**VERSLAG VAN EEN GELIJKVORMIGHEIDSONDERZOEK VOOR INGEBRUIKNAME EN/OF CONTROLEBEZOEK
VAN EEN ELEKTRISCHE INSTALLATIE OP LAAGSPANNING EN ZEER LAGE SPANNING****Algemene gegevens**

Plaats van het onderzoek:	Bruineveld 71 , 3010 KESSEL-LO				
Eigendom van:	/				
Opdrachtgever:	DomoXim, Leuvensesteenweg 215, 3190 BOORTMEERBEEK				
Type lokalen:	Woning	DNB:	/	Tarief:	Dag / nacht
EAN-code installatie:	541 448820059529475	Nr. teller:	12620623 / 36303951	Index:	075041 / 015196 kWh
Installateur:	/				
BTW-nr.:	/	Of ID-kaartnr:	/	Uitgereikt te:	/ op /
Agent-bezoeker:	Ken Hoeven				Datum onderzoek: 17/04/2019

Overeenkomstig de voorschriften van het Algemeen Reglement op de Elektrische Installaties (A.R.E.I.) - Interne procedure QPRO/ELE/001	
Type keuring:	Art. 276bis Verkoop van een wooneenheid
Bijkomende info:	Installatie deels vernieuwd na 01/10/1981
Herkeuring op:	/
Bescherming tegen elektrische schokken bij onrechtstreekse aanraking:	Art. 86 Huishoudelijke lokalen of plaatsen (net TT - voeding van de elektrische installatie via elektrische teller)

Extra inbreuken en/of bijkomende uitleg:

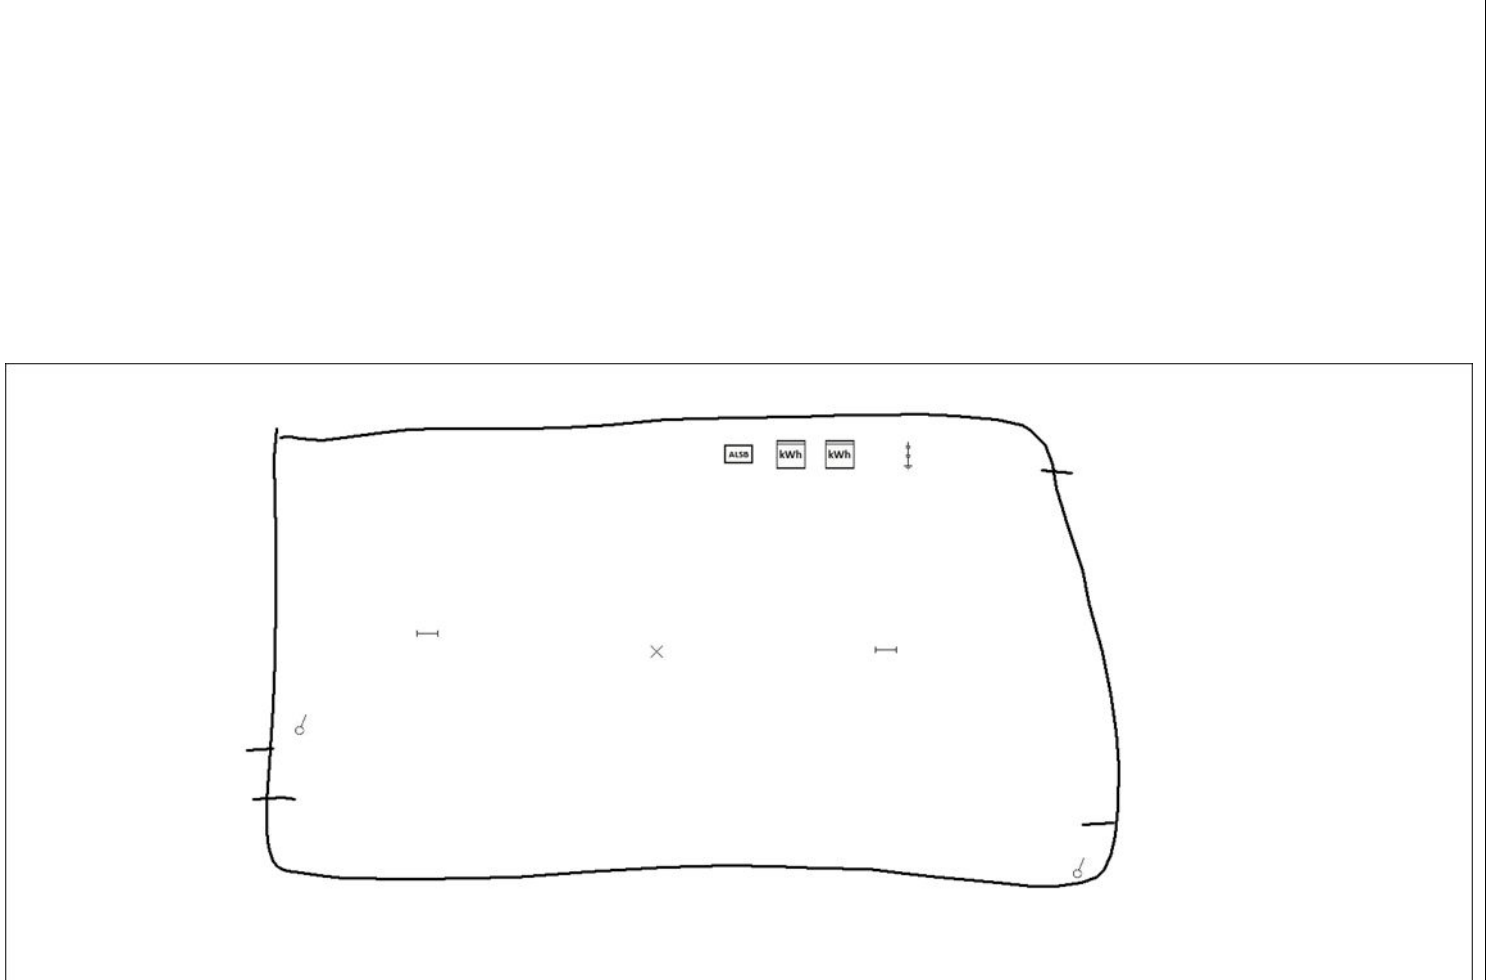
- 8,17 verl + schuurmachine garage
- 2,04 + 3,12 stopc algemeen
- 7,04a aftakdoos zolder
